改善箇所説明図

下面図

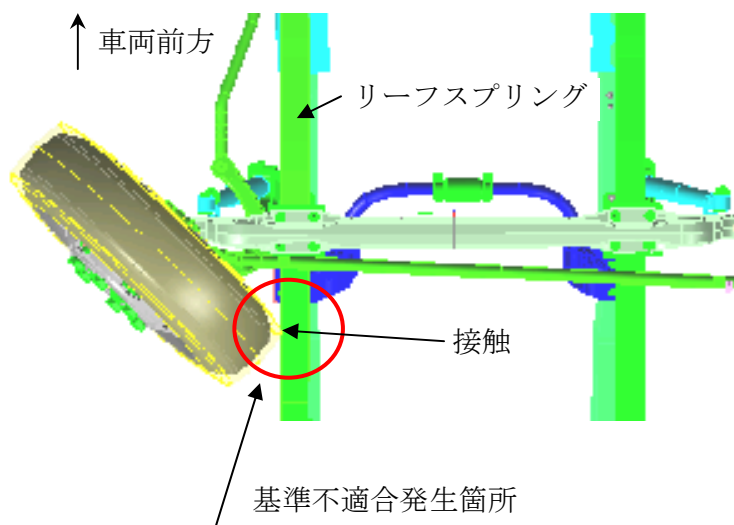
タイヤの切角調整が不適切なため、幅広いタイヤを装着し、ハンドルを最大限度まで切った場合、タイヤのトレッド部がリーフスプリングと接触することがある。そのため、幅広タイヤと交換した際、リーフスプリングとの接触により、タイヤが偏摩耗する。

対策の内容：全車両、タイヤ切角ストoppaを調整する。

識別： キャブ左側ピラー部IDプレート付近に、青色シールを貼り付ける。
